INFORME DE AUDITORÍA N° 022-2026-2-1302-AC

AUDITORÍA DE CUMPLIMIENTO
MUNICIPALIDAD DISTRITAL DE CAYMA
CAYMA - AREQUIPA - AREQUIPA

"MEJORAMIENTO Y AMPLIACIÓN DE LOS SERVICIOS DEL PUESTO DE SALUD LA TOMILLA, PUEBLO JOVEN LA TOMILLA - DISTRITO DE CAYMA - PROVINCIA DE AREQUIPA - DEPARTAMENTO DE AREQUIPA, EJECUTADOS CON SALDOS DE OBRA"

Imagen n.° 24, Imagen n.° 25 e Imagen n.° 26
Refrigeradora, marca Meling, modelo YCD-FL519 serie 240602045

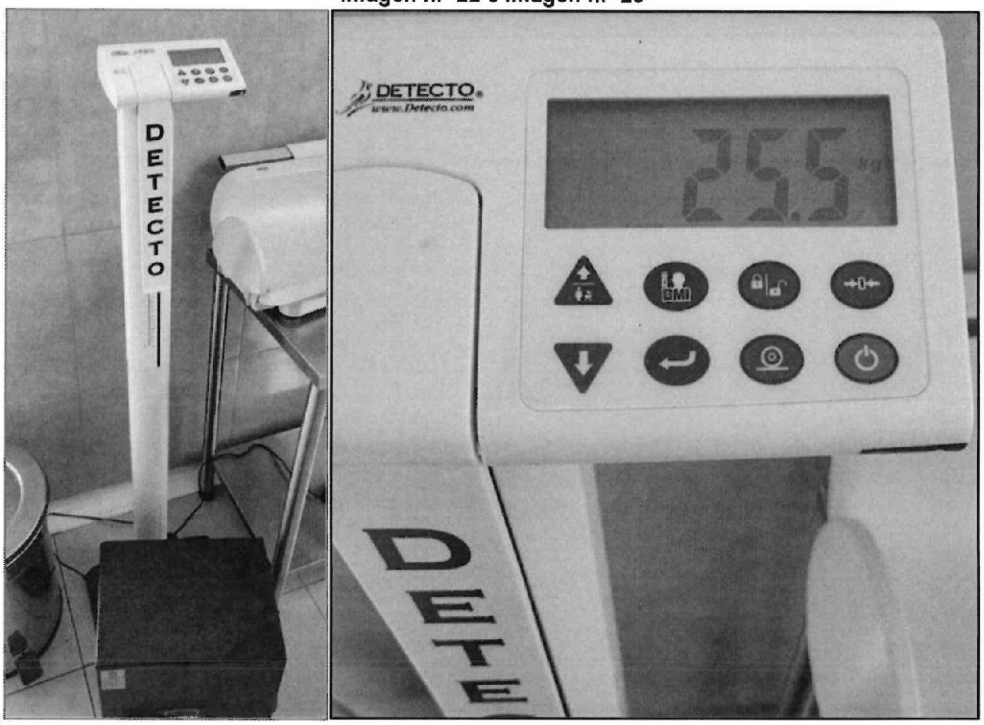
De la imagen precedente, se advirtió que las observaciones formuladas, estuvieron referidas a diversos aspectos técnicos de los equipos; sin embargo, respecto de la caja fuerte con clave tipo reloj y de las 6 unidades de la Refrigerador para Laboratorio de 14 P3, no se consignó observación alguna relacionada con el cumplimiento de la especificación técnica correspondiente al peso aproximado de 75 kg de la caja fuerte ni al rango de temperatura de funcionamiento de 2°C a 12°C prevista en las bases integradas.

Imagen n.° 30
Ranura central y diseño de cara frontal

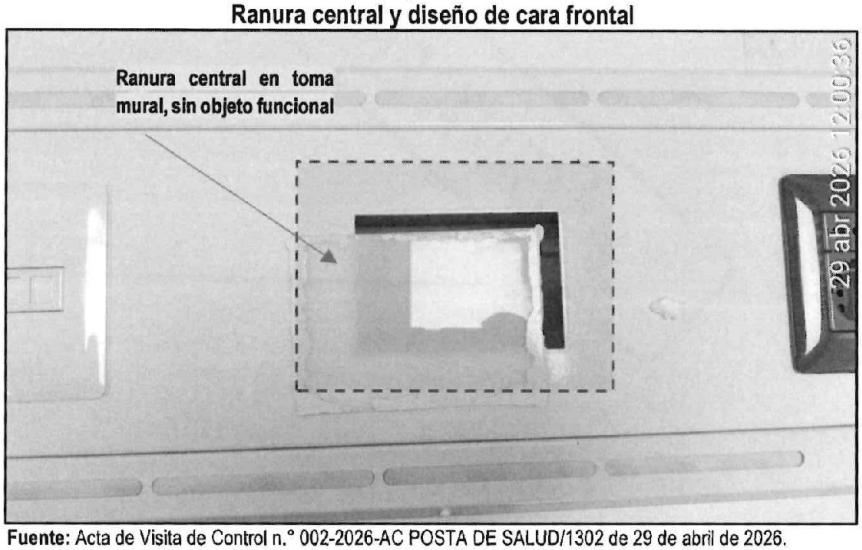
Sin embargo, durante la visita se advirtió que, las Tomas Murales cuentan con una ranura central sin propósito funcional identificado en el panel frontal, además una tapa plástica desprendida, aparentemente fijada mediante pegamento que no se adhirió de manera efectiva al material metálico del panel, advirtiendo además que existe una incongruencia con la cara frontal que debe ser un plano homogéneo, lo cual no cumple con la especificación técnica establecida en el contrato.

Además, la presencia de ranuras, desniveles, elementos desprendidos o uniones no integradas en el panel frontal, genera puntos susceptibles de acumulación de polvo, suciedad y gérmenes, incumpliendo con lo solicitado en la especificación técnica A02. A continuación, se visualiza lo que se encontró en campo:

Imagen n.° 31 e Imagen n.° 32
Salidas de oxígeno y vacío de la toma mural

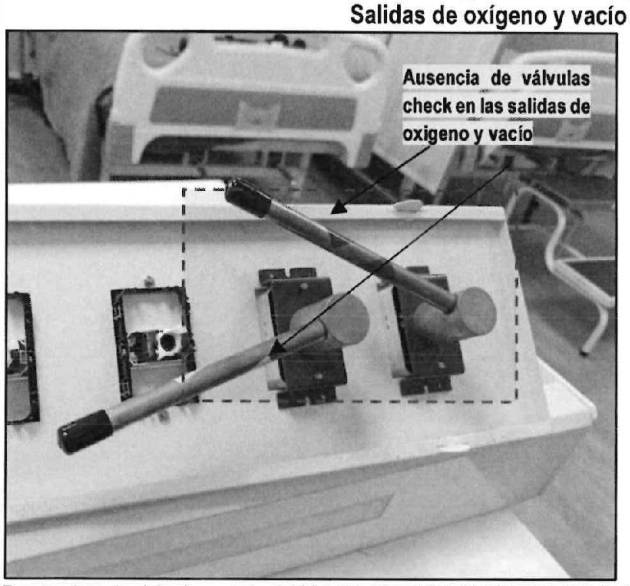
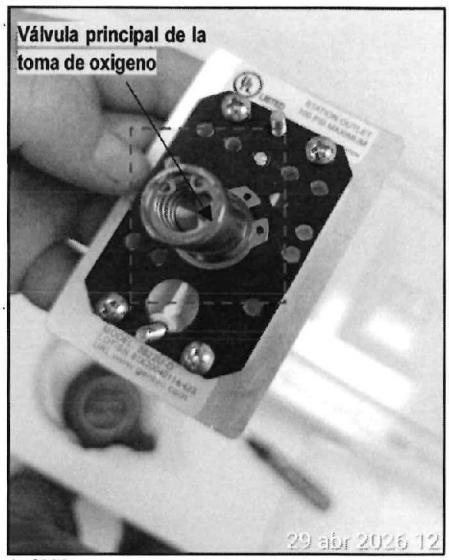
observó que los equipos solo tienen una válvula check para la salida de oxígeno y vacío, condición que evidencia una diferencia técnica directa entre lo exigido por las especificaciones técnicas (punto A.14 y A.16, descrito líneas arriba), que establecía doble válvula check para cada componente lo que redujo el nivel de protección antirretorno requerido e incumpliendo con lo solicitado en las especificaciones técnicas.

Imagen n.° 35, Imagen n.° 36 e Imagen n.° 37
Material y estructura del panel

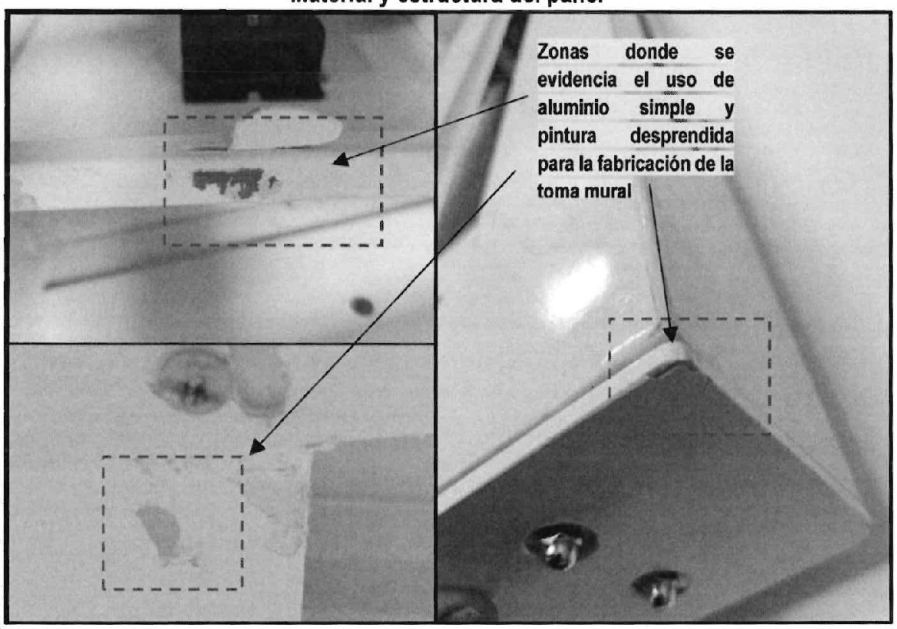
Desde el punto de vista técnico[39], el anodizado del aluminio corresponde a un proceso electroquímico mediante el cual la superficie del aluminio se transforma en una capa de óxido anódico integrada al propio sustrato metálico, con finalidad decorativa y protectora. Por su naturaleza, dicho acabado no corresponde a una pintura o recubrimiento superficial aplicado sobre el metal, sino a una conversión controlada de la superficie del aluminio. En ese sentido, la presencia de una superficie pintada, desprendimiento de pintura, pérdida localizada del acabado o exposición de una plancha metálica sin evidencia visible de tratamiento anódico constituye un indicio técnico incompatible con la condición contractual de acabado anodizado requerido.

Imagen n.° 38, Imagen n.° 39 e Imagen n.° 40
Sistema de sujeción mediante ganchos metálicos

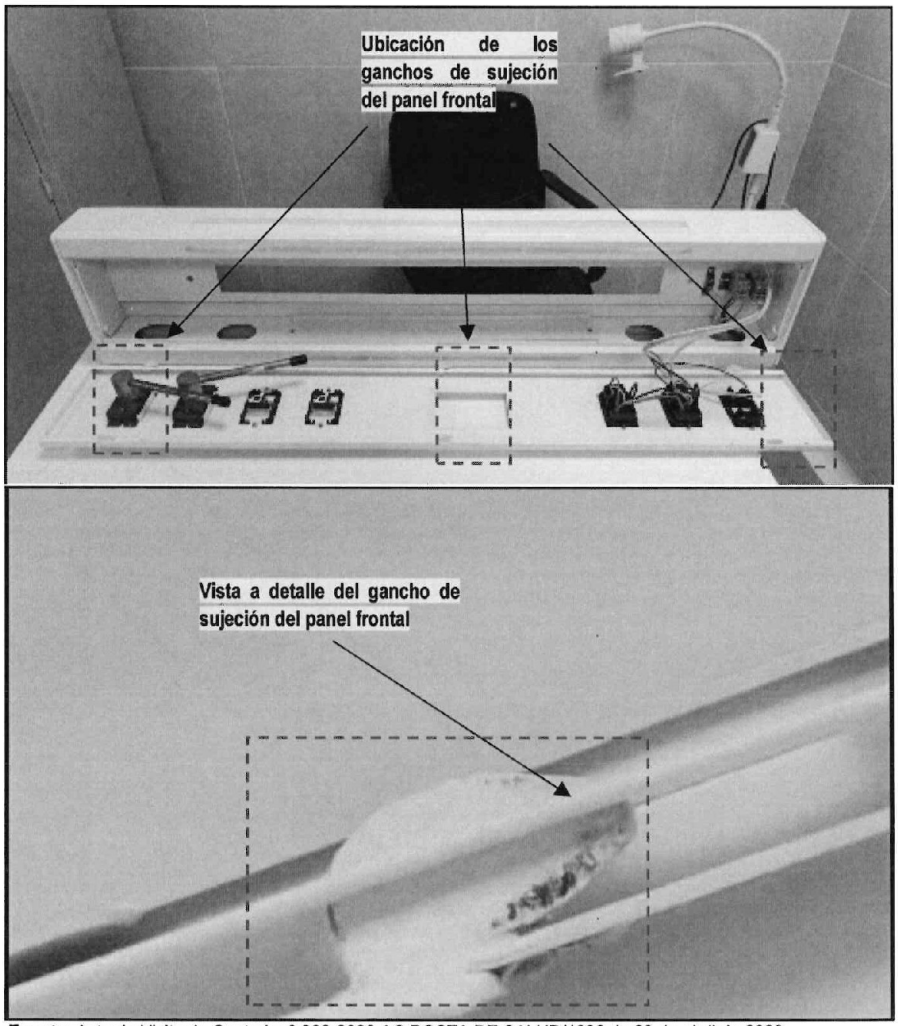
Sin embargo, de la verificación física realizada el 29 de abril de 2026 se observó que el bien, respecto al panel frontal: *"no cumple, no es corrediza, se cae, está sujeta por medio de ganchos de metal*". Advirtiéndose que el bien existente no cumplió la configuración constructiva requerida para su panel frontal, al presentar una cubierta no corrediza, desprendible y sujeta mediante ganchos metálicos, así mismo que el panel frontal no presenta características de ser anodizado, condición distinta a la prevista a lo requerido (punto A08, descrito líneas arriba), condición que originó la perdida de la funcionabilidad prevista, facilidad de limpieza y la conservación del acabado; advirtiéndose una vez el incumplimiento de las especificaciones técnicas en la Toma Mural.

Imagen n.° 41 e Imagen n.° 42
Sección posterior de las Tomas Murales

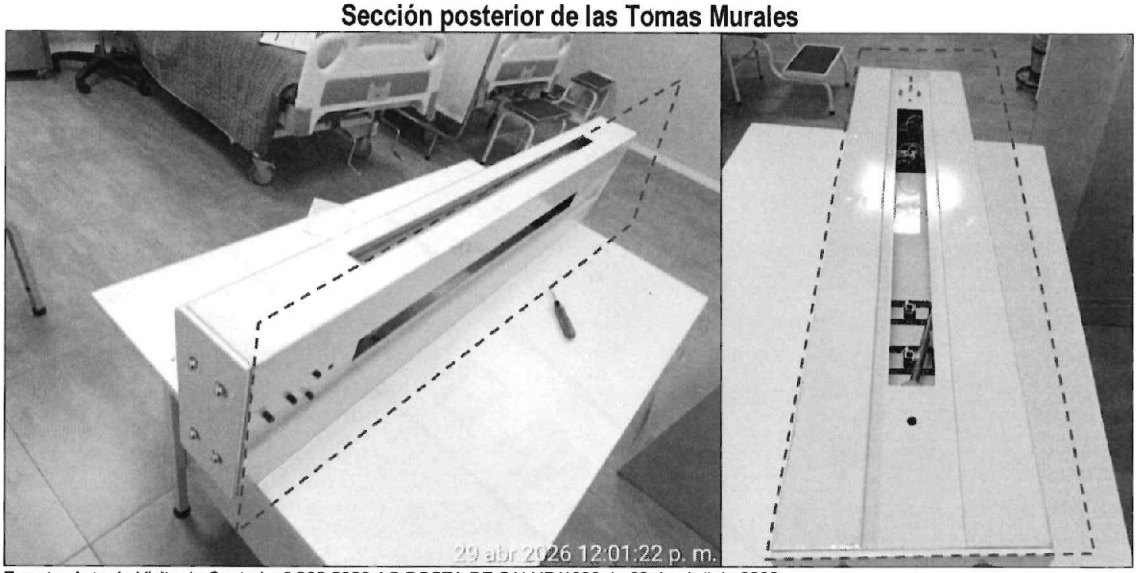
Sin embargo, de la verificación física realizada en campo el 29 de abril de 2026, se observó que la sección posterior de las Tomas Murales no correspondía a un componente de aluminio extruido[40], que se trataba de "plancha de aluminio simple y pintado". Lo que se dejó constancia en el Acta de Visita de Control n.° 002-2026-AC POSTA DE SALUD/1302 de 29 de abril de 2026 y documento adjunto "check list de verificación en campo". Dicha condición no guarda correspondencia con la configuración constructiva exigida para la sección posterior del equipo, la cual debía

permitir el acceso funcional a los distintos sistemas integrados en la toma mural, tales como gases medicinales, suministro eléctrico, data e iluminación.
Por tanto, la sección posterior del equipo verificado no cumplió con las características técnicas establecidas en las bases integradas, debido a que no se evidenció el uso de aluminio extruido ni la configuración constructiva prevista lo que impidió el acceso funcional (labores de mantenimiento, verificación de componentes e inspección) a los sistemas internos del panel, denotando el incumplimiento de lo solicitado en el punto A11 de las Especificaciones Técnicas.

Imagen n.° 43, Imagen n.° 44 e Imagen n.° 45
Punto de data identificado como bticino matix® am5979c5e categoría 5e

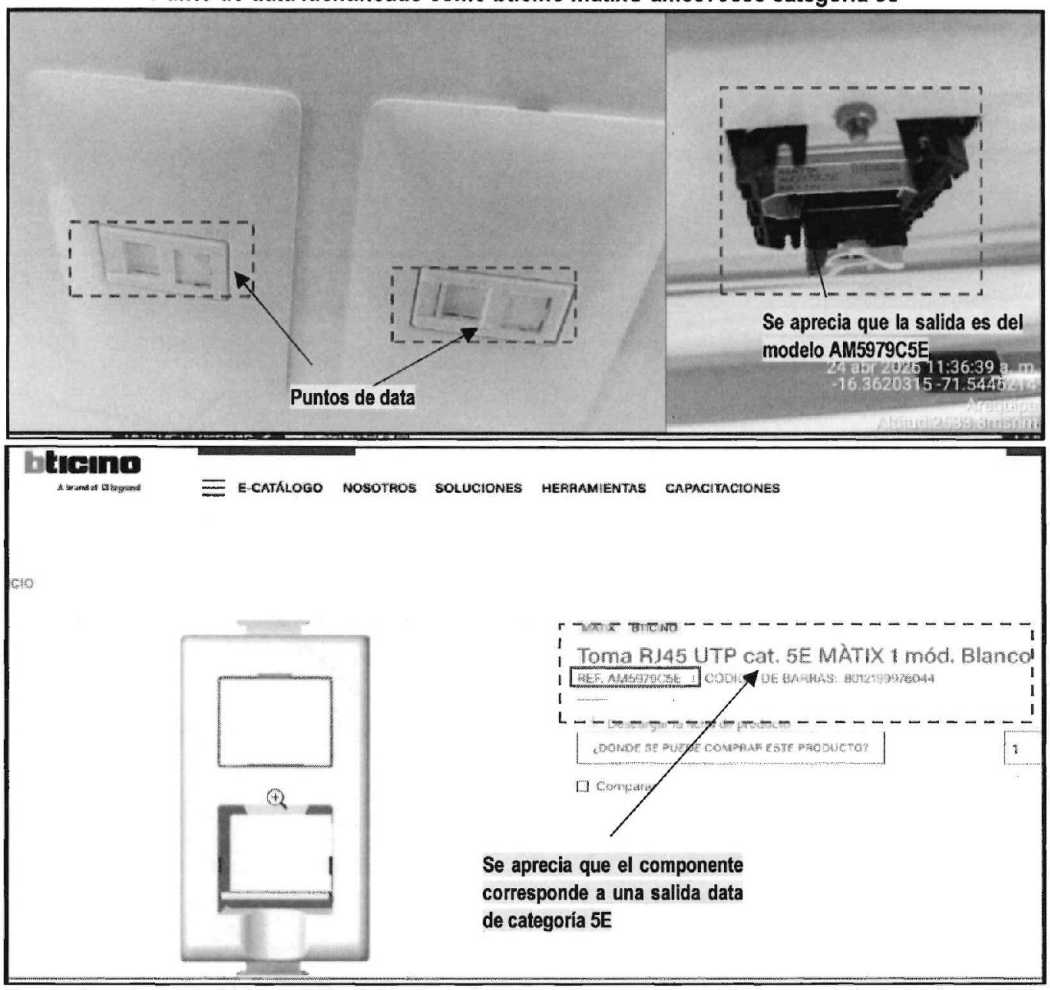
Conforme a lo expuesto se advierte que, que los (03) tres equipos – TOMA MURAL –, entregados por el contratista PROTEC MEDIC E.I.R.L, no cumplieron con (6) especificaciones técnicas establecidas en las bases integradas de la AS 36-2024-MDC-1, respecto a los puntos A.1) diseño sanitario y ergonómico – sin ranuras, sin ángulos pronunciados; A.2) sistema de gases medicinales – doble válvula check; A.3) estructura del panel – aluminio extruido 6063 y temple 5 con acabado anodizado (13 a 15 micras de capa); A.4 panel frontal – cara frontal corrediza en plancha de aluminio anodizado; A.5) sección posterior de aluminio extruido y A.6) punto de data – salidas para data CAT7.

Imagen n.° 46
Punto de data identificado como BTICINO MATIX® AM5979C5E Categoría 5E

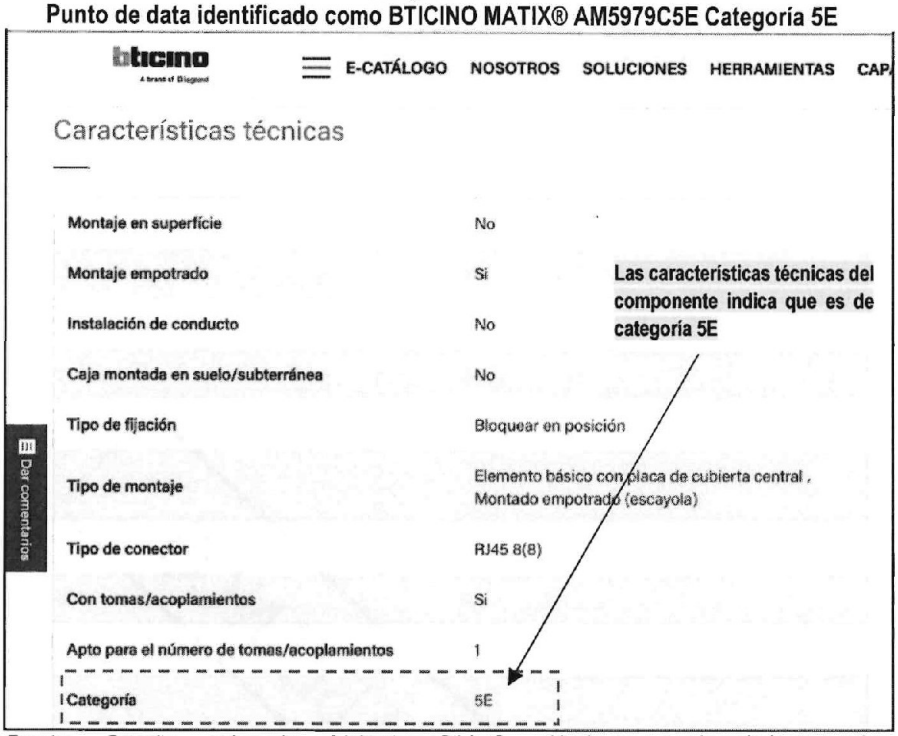
Asimismo, de la evaluación a las características técnicas de la ficha técnica de los puntos de data modelo Bticino Matix® AM5979C5E del fabricante, se corrobora también que dicho componente es de categoría 5E, distinta a la categoría 7 requerida (Punto A18, descrito líneas arriba). Lo indicado se aprecia en la siguiente imagen:

Imagen n.° 51, Imagen n.° 52, Imagen n.° 53
Observaciones encontradas en la banca de espera de 4 cuerpos

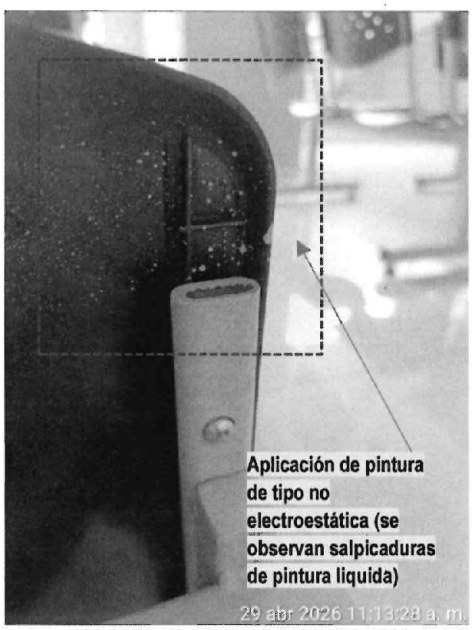
Del mismo modo, en relación a la pintura del mobiliario las especificaciones técnicas precisaron: *"D.2.2 acabado con pintura de color marfil, en polvo electrostático híbrido (poliéster epoxy), aplicado sin solventes (ecológico), curado en horno a temperatura promedio de 200°c";* sin embargo, en la verificación, se observó pintura gris de consistencia líquida, asimismo se observó salpicaduras de pintura, zonas con ausencia de pintura y presencia de oxidación en la interior, lo cual no guarda correspondencia con el tratamiento y acabado exigidos.

La incongruencia respecto a la ausencia de apoyos desarmables, falta de la sección redonda prevista en la estructura del asiento y el acabado de pintura no concordante con el tratamiento especificado evidencian que la banca de espera de 4 personas M-16 verificada no cumplió con las características técnicas mínimas establecidas en las bases integradas, conforme se aprecia en las tomas fotográficas siguientes:

Imagen n.° 464, Imagen n.° 54, Imagen n.° 55 e Imagen n.° 56
Observaciones encontradas en la banca de espera de 2 cuerpos

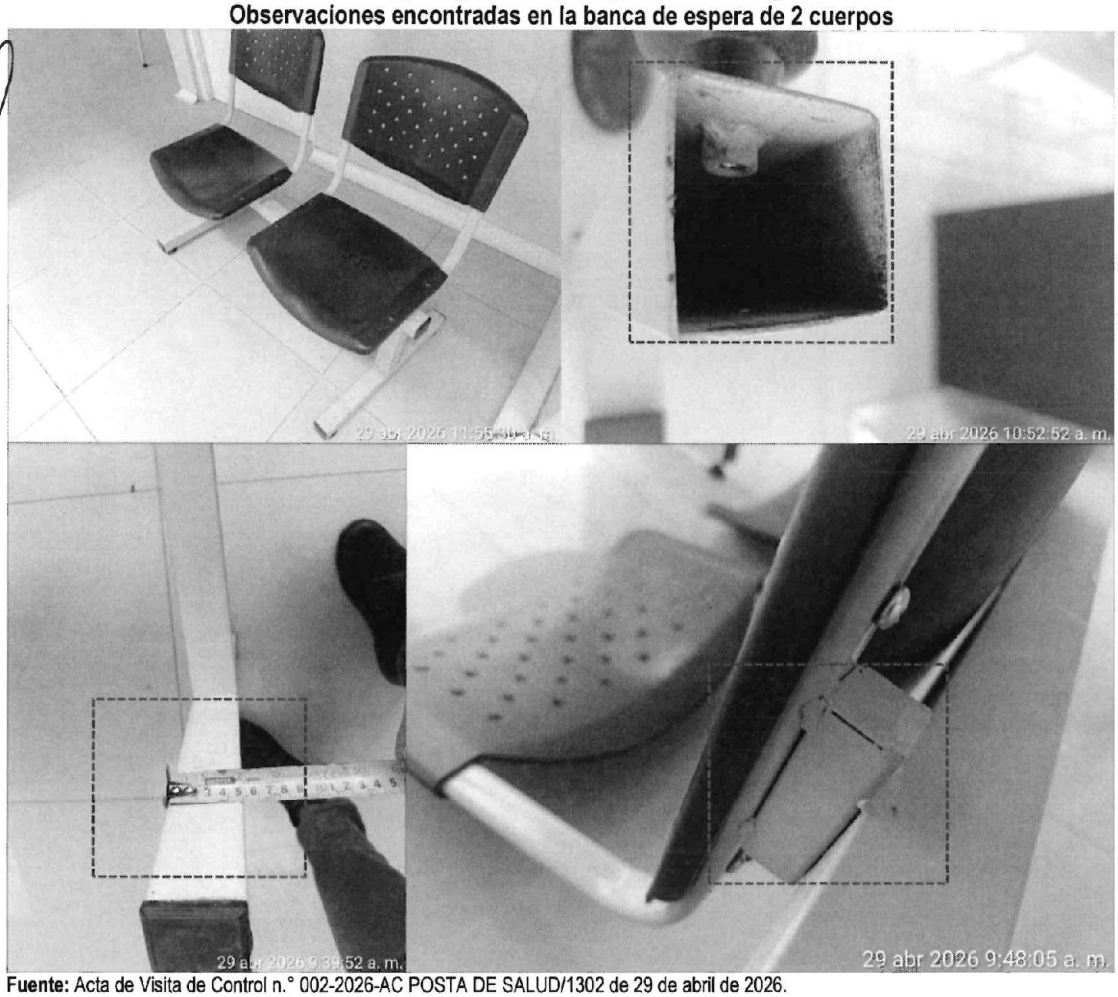
cual no guarda correspondencia con el tratamiento y acabado exigidos.

La incongruencia respecto a la ausencia de apoyos desarmables, falta de la sección redonda prevista en la estructura del asiento y el acabado de pintura no concordante con el tratamiento especificado evidencian que la butaca metálica de 2 cuerpos M-44 verificada no cumplió con las características técnicas mínimas establecidas en las bases integradas, conforme se aprecia de las imágenes siguientes:

Imagen n.° 477, Imagen n.° 58, Imagen n.° 59
Observaciones encontradas en la banca de espera de 3 cuerpos

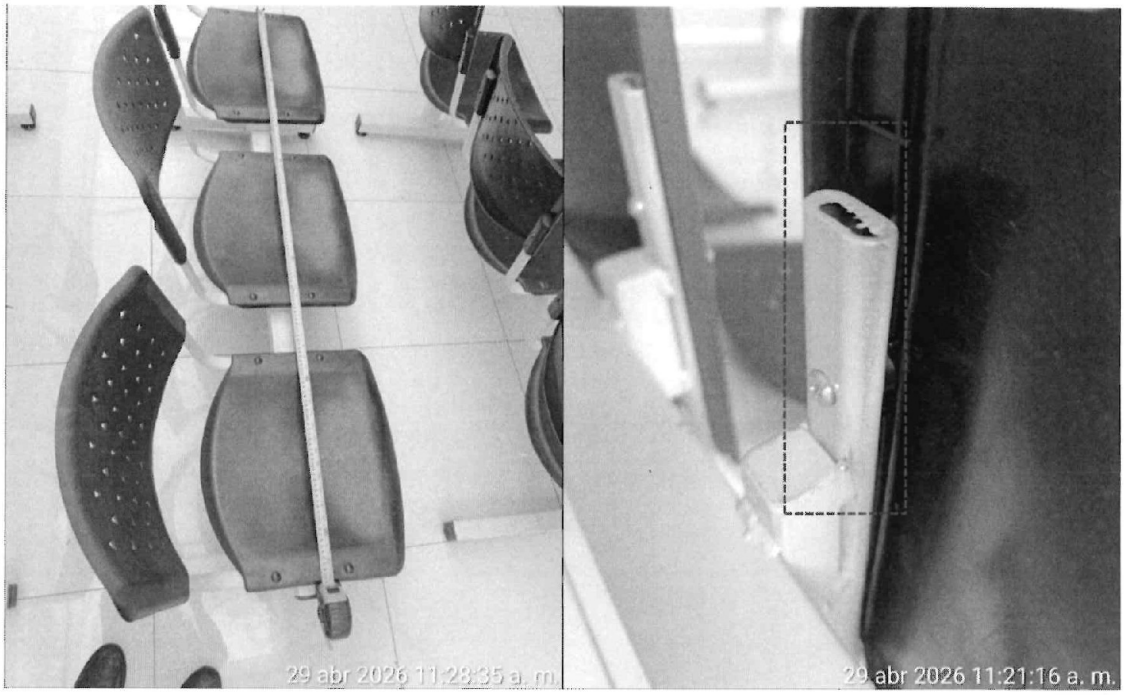
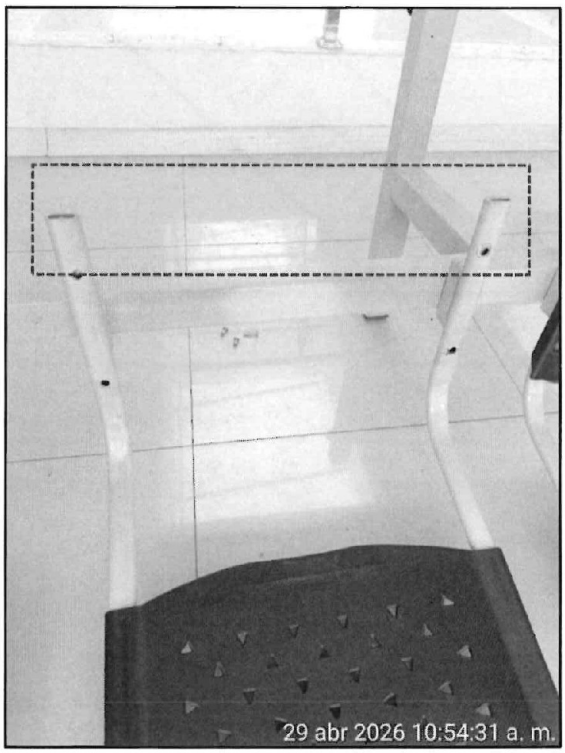
La ausencia de apoyos desarmables, la falta de la sección redonda prevista en la estructura del asiento, el empleo de un proceso de soldadura cuando debió ser empernado y el acabado superficial no concordante con el tratamiento especificado evidencian que la butaca metálica de 3 cuerpos M-18 verificada no cumplió con las características técnicas mínimas establecidas en las bases integradas y asumidas como obligación contractual.
